九州電力株式会社玄海原子力発電所原
子炉設置変更許可申請(1 号、2 号、3
号及び 4 号原子炉施設の変更) の概要

平成 11 年 10 月

添付書類一部補正の概要（平成 11 年 9 月 30 日付）

第3.2.1.4図 原子炉冷却材喪失—非常用炉心冷却系性能評価解析—大破断(4)

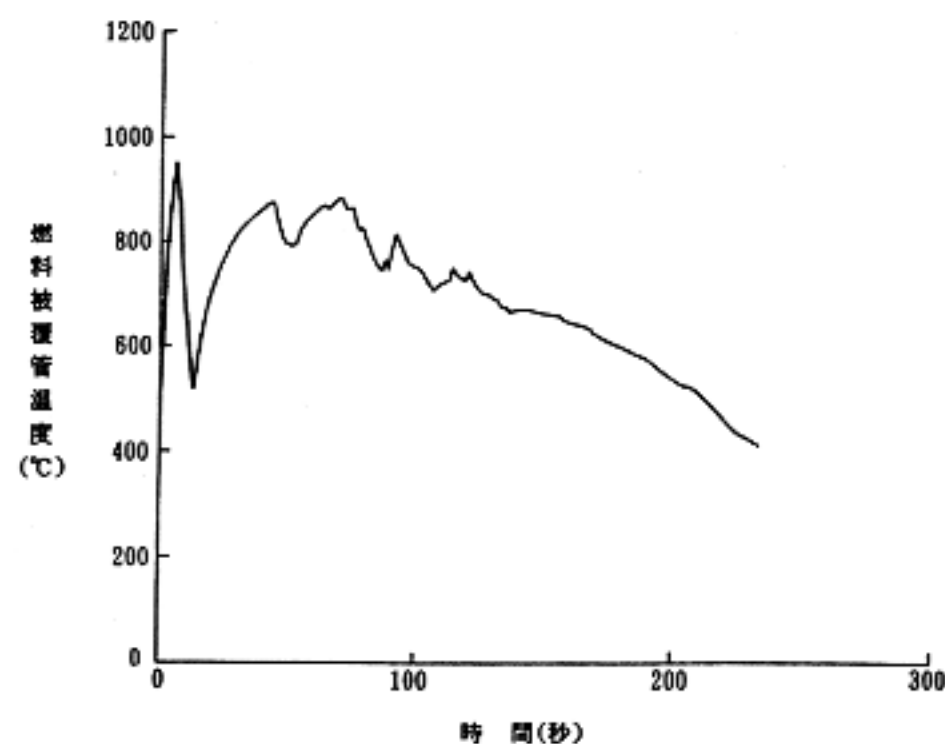
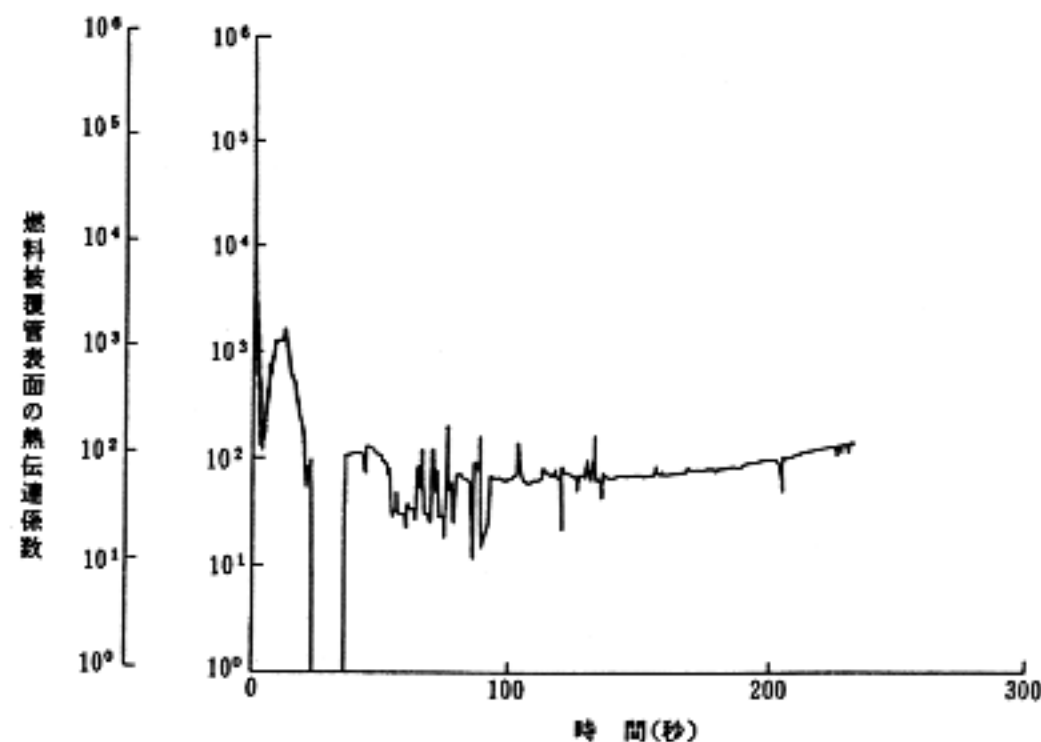
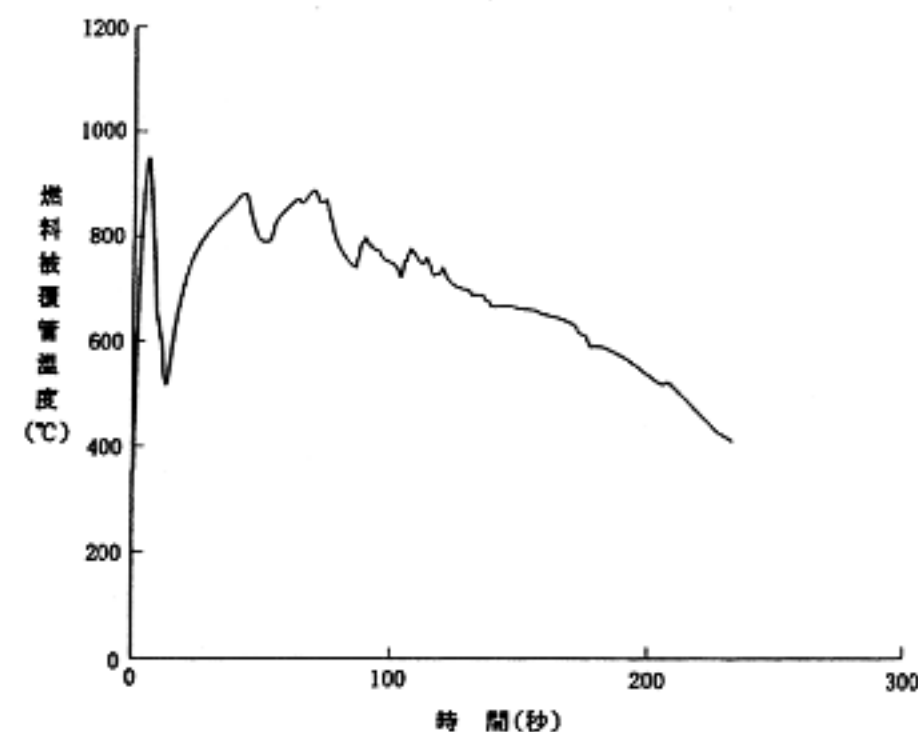
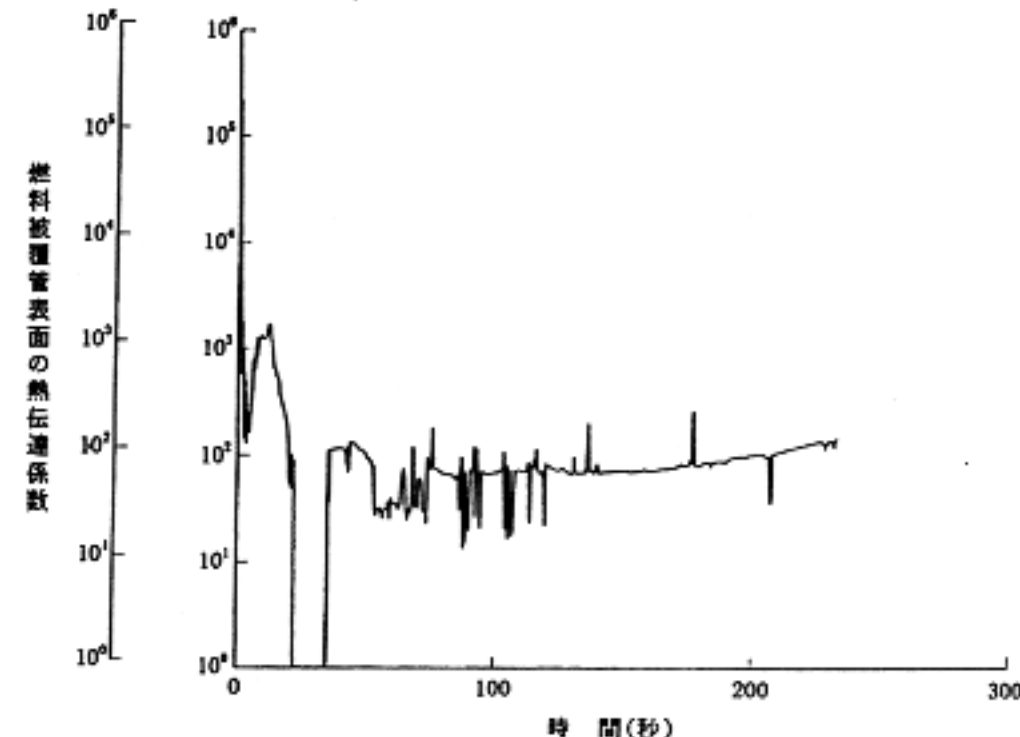
変更概要： PWR 用安全解析コード（LOCTA-M）の一部を修正し、これに関連する記載（参考文献を含む）を変更している。

- ・ LOCTA-M の修正に伴い解析結果を変更している。（燃料被覆管最高温度を 952℃から 953℃に変更等。局所的ジルコニウム-水反応量については変更はない）

別紙-3 に「第 3.2.1.1 表 大破断解析結果（低温側配管両端破断）」及び「第 3.2.1.2 表 大破断解析結果（流出係数 0.4 蒸気発生器伝熱管施栓率 0%）」を、また、別紙-4 に「第 3.2.1.4 図 原子炉冷却材喪失—非常用炉心冷却系性能評価解析—大破断（4）」を示す。
